**Контрольная форма обследования доступности приоритетных объектов и услуг
социальной инфраструктуры для инвалидов и других МГН.**

Наименование объекта: Муниципальное бюджетное учреждение дополнительного образования
Центр внешкольной работы Новоургалского городского поселения Верхнебуреинского муниципального района
Хабаровского края (МБУ ДО ЦВР)

Адрес: Хабаровский край Верхнебуреинский район п. Новый Ургал, ул. Южная, д. 2А.
Дата обследования: _____ года.

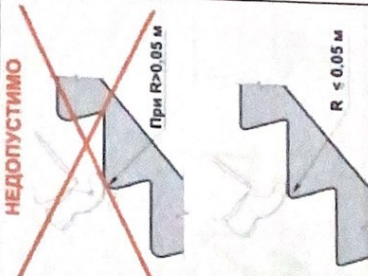
3.1	Имеется ли хотя бы один доступный маршрут во все места общего пользования и обслуживания? После входа в здание имеется доступная для МГН, в том числе инвалидов колясочником информации о схеме движения инвалидов по зданию с указанием доступных мест общего пользования и обслуживания МГН.	☐ Нет Осмотр:		Не соответствует требованиям	- Техническ решения не возможны
		☐ Нет Осмотр:		Не соответствует требованиям	- Привести соответстви

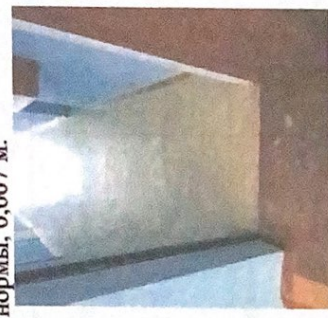
3.9	При движении по коридору инвалиду на кресле-коляске следует обеспечить минимальное пространство для: поворота на 90° - равное - 1,2 x 1,2 м разворота на 180° - равное - диаметр 1,4 м.	☐ Да		Соответствует	Соответствует требованиям
3.10	Высота коридоров не менее 2,1 м.	☐ Да Измерение: 3,1 м		Соответствует, 3 м 10 см.	- Соответствует требованиям
3.11	Ширина прохода в помещении с оборудованием и мебелью не менее 1,2 м	☐ Нет Измерение: 0,85 м		Не соответствует требованиям, 85 см	- Привести соответствию
Лестница (внутри здания).					
3.12	Предупреждающие указатели, контрастно окрашенная поверхность на участках пола перед дверными проемами и входами на лестницы, перед поворотом путей движения на расстоянии 0,6 м. Зоны «возможной опасности» с учетом проекции движения дверного полотна должны быть обозначены.	☐ Да Измерение: 0,6 м			- Соответствует требованиям

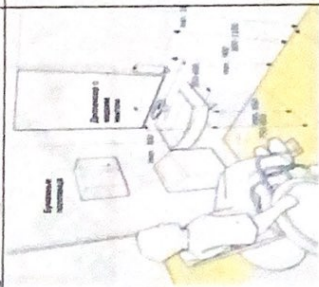
3.39	Ширина дверных проемов в стене, а также выходов из помещений и из коридоров на лестничную клетку должна быть не менее 0,9 м.	☐ Нет Измерение: 0,85 м		Не соответствует требованиям, 85 см. 	- Привести соответствию
3.40	Высота порогов или перепад высот не должен превышать 0,014 м.	☐ Да Измерение: 0,007м		Пороги в здании не превышают допустимые нормы, 0,007 м. 	- Соответствует требованиям
